Rapport kontroll våtrom Tiller-ringen

Adresse: Tiller-ringen 156 - 162

1. Bakgrunn

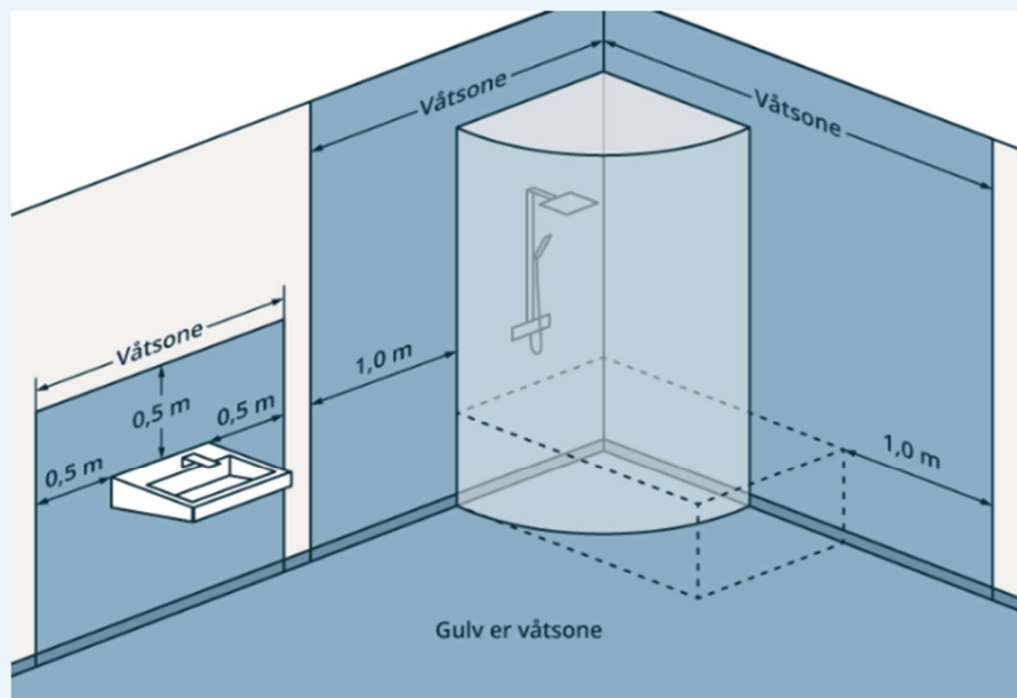
Tilstandsanalysen beskriver følgende som avvik:

«Det er vindu/dør med ikke fuktbestandig materialer i våtsonen(ved vask, dusj, badekar, osv.)løsningen eller byggematerialet er uegnet».

Jeg er enig i dette avvik. Problemet er prosjekteringen av badet. Det er feil prosjektert, dør og vindu i rommet ligger innenfor «våtsonen». Se figur 4 neste side, hentet fra veiledning til TEK 17 § 13-15.

Iht. veiledning TEK 17 §13-15 bokstav d og punkt 4 skal «vegg i våtrom som regelmessig kan bli utsatt for vannsøl, må være vanntett. Dette gjelder alle veggflater som er definert som våtsone i figur 1. Der plassering av vindu eller dør i våtsonen ikke er til å unngå, er det nødvendig med spesielle tiltak mot fuktskader».

Jeg har ikke sett noen «spesielle tiltak mot fuktskader».

Et avbøtende tiltak vil være å montere f.eks. en dusjdør, slik at dør til badet med terskel og listverk blir beskyttet ved dusjing.
